เรื่อง ลงนามในสัญญาจ้าง (ฉบับแก้ไขเพิ่มเติม ครั้งที่ ๓)

สัญญาจ้างก่อสร้าง

(ฉบับแก้ไขเพิ่มเติม ครั้งที่ ๓)

สัญญาเลขที่ ๑๓๙/๒๕๖๙

รูปแบบเดิมตามสัญญา

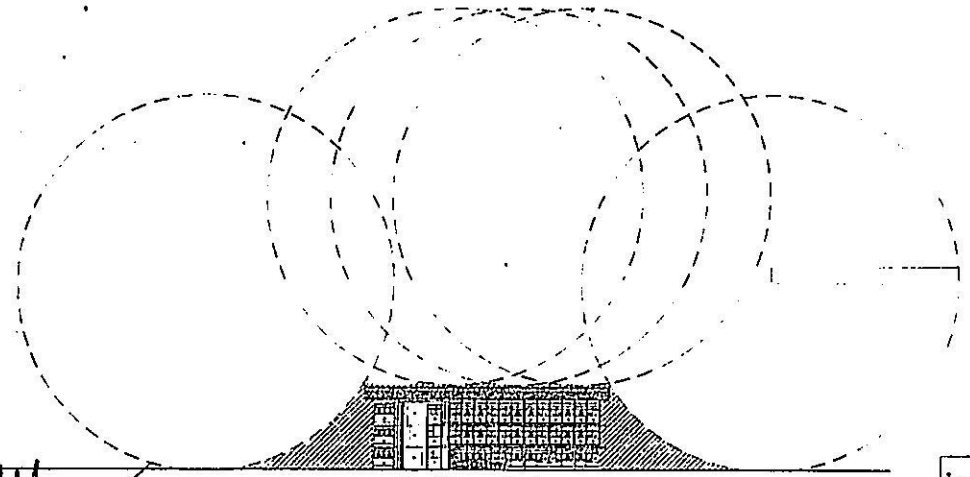
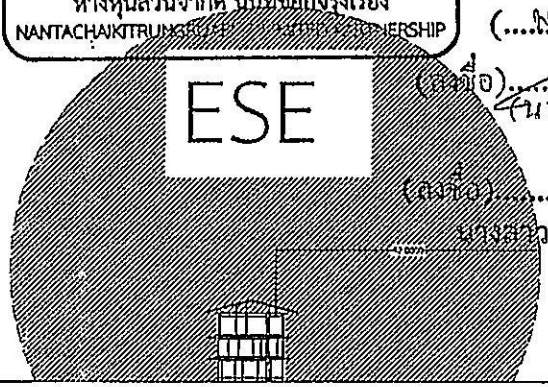
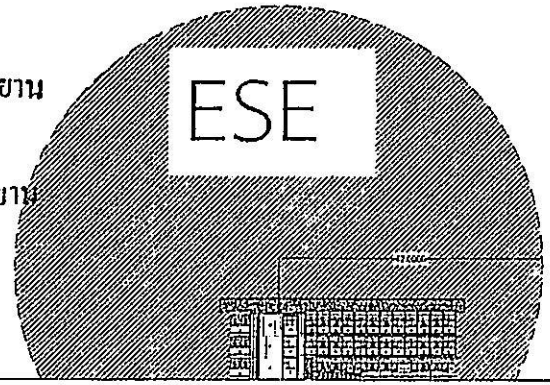
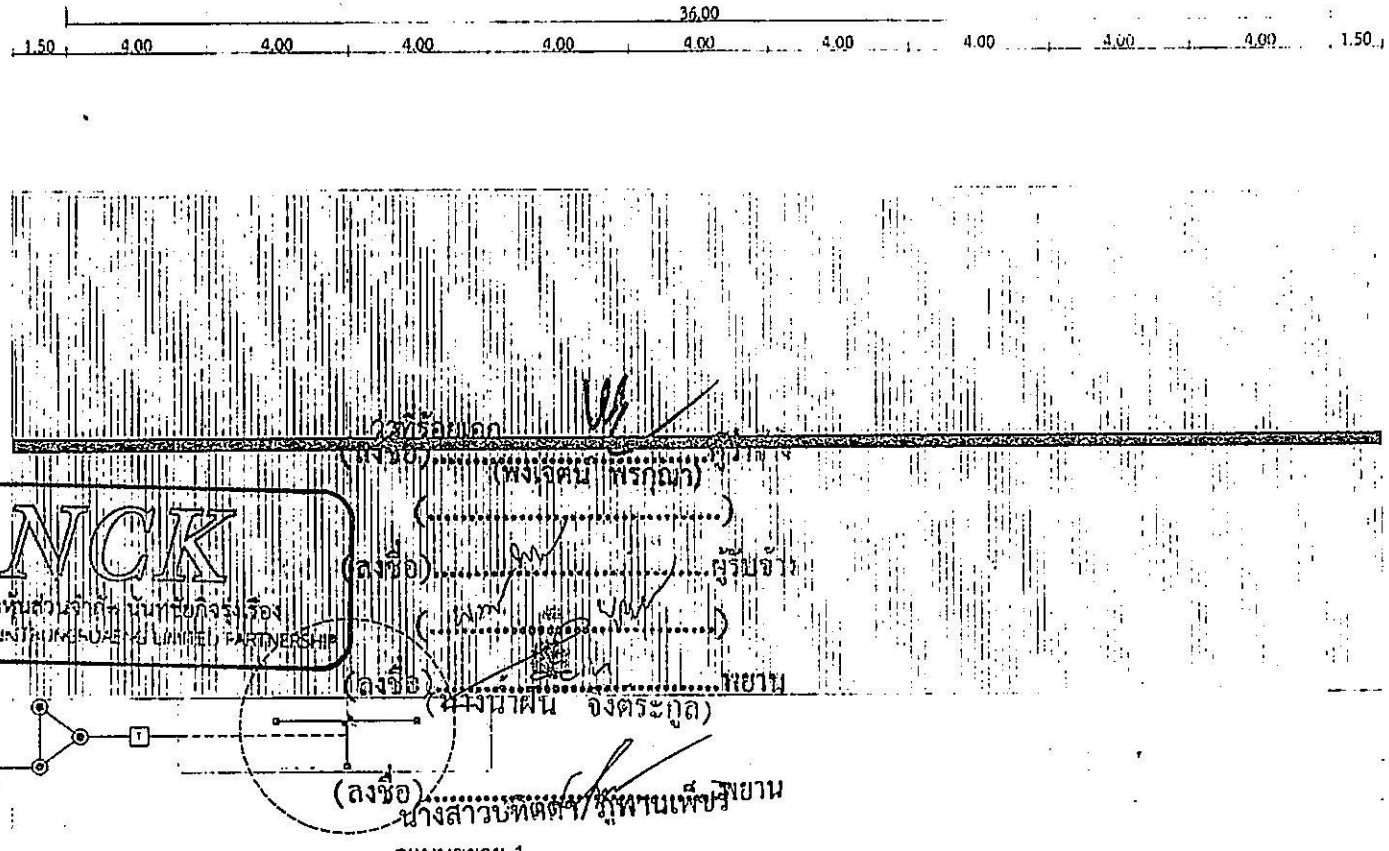
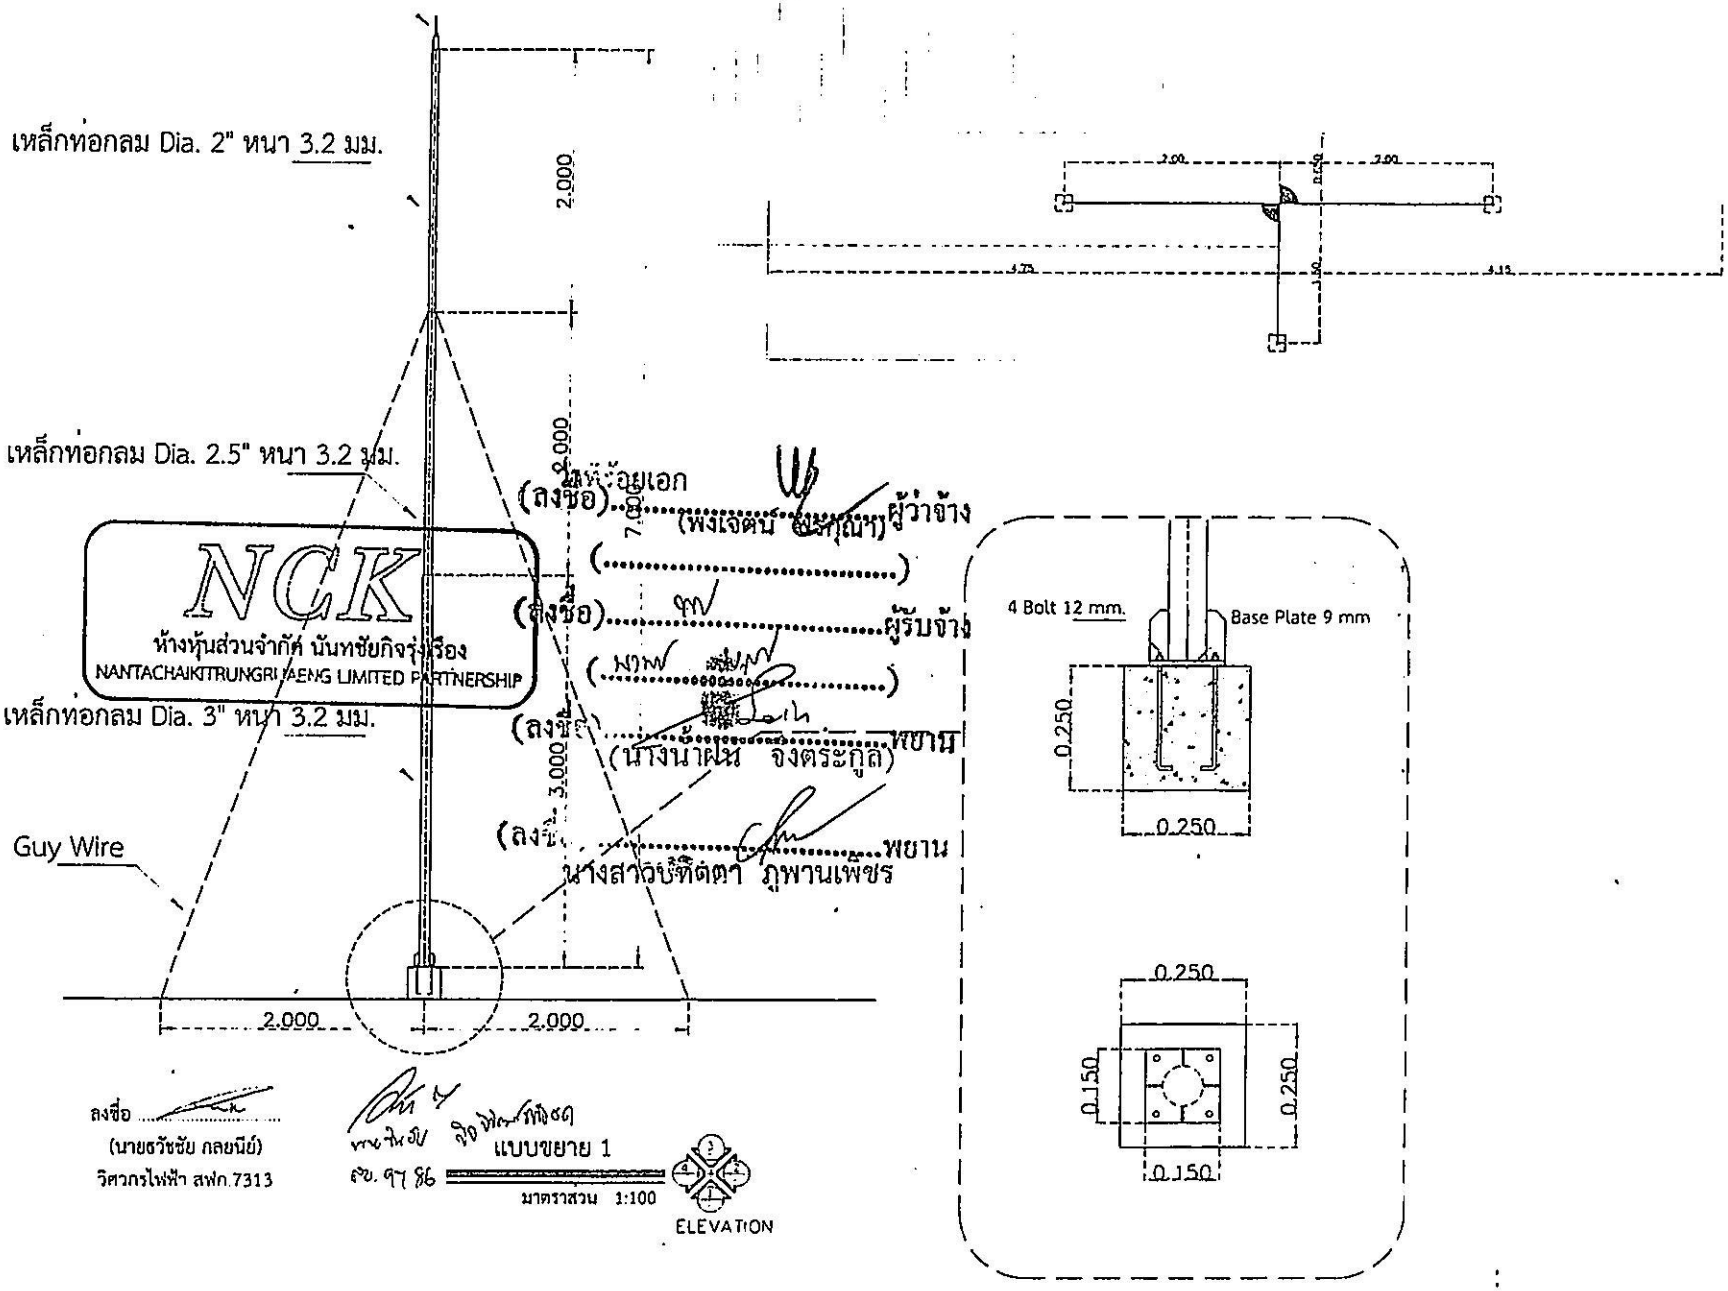
๑. งานระบบป้องกันฟ้าผ่าของอาคาร

เสนอปรับเปลี่ยนจากเสาล่อฟ้าปลายแบบ Multi-point ขนาด ๕/๘ นิ้ว ยาว ๖๐ เซนติเมตร พร้อมฐาน จำนวน ๑๕ ชุด เป็นหัวล่อฟ้า SEFCO KEC รุ่น S-KEC-๑ พร้อมฐาน จำนวน ๑ ชุด โดยตารางเปรียบเทียบระบุค่า Rp = ๖๕ เมตร ตามข้อมูลของผู้ผลิต พร้อมปรับปริมาณอุปกรณ์ประกอบระบบให้สอดคล้องกับรูปแบบที่เสนอ ดังนี้

๑.๑ แท่งกราวด์หุ้มทองแดง ขนาด ๕/๘ นิ้ว ยาว ๓ เมตร ลดจาก ๙ ชุด เหลือ ๖ ชุด

๑.๒ ชุดเชื่อมแท่งกราวด์แบบ One time ลดจาก ๙ ชุด เหลือ ๖ ชุด

๑.๓ บ่อต่อสายกราวด์ Ground Pit (Concrete) ลดจาก ๙ ชุด เหลือ ๖ ชุด

๑.๔ สายทองแดงเปลือย ขนาดไม่น้อยกว่า ๕๐ ตารางมิลลิเมตร ลดจาก ๑๗๐ เมตร เหลือ ๓๕ เมตร

๑.๕ อลูมิเนียมกราวด์เทสบ๊อกซ์ ลดจาก ๒ ชุด เหลือ ๑ ชุด

๑.๖ เพิ่มเสาเหล็กรองรับหัวล่อฟ้า น้ำหนัก ๔๐.๘๑ กิโลกรัม

รูปแบบที่ขออนุมัติใช้

Early Streamer Emission
S-KEC-1

หัวล่อฟ้า S-KEC-1
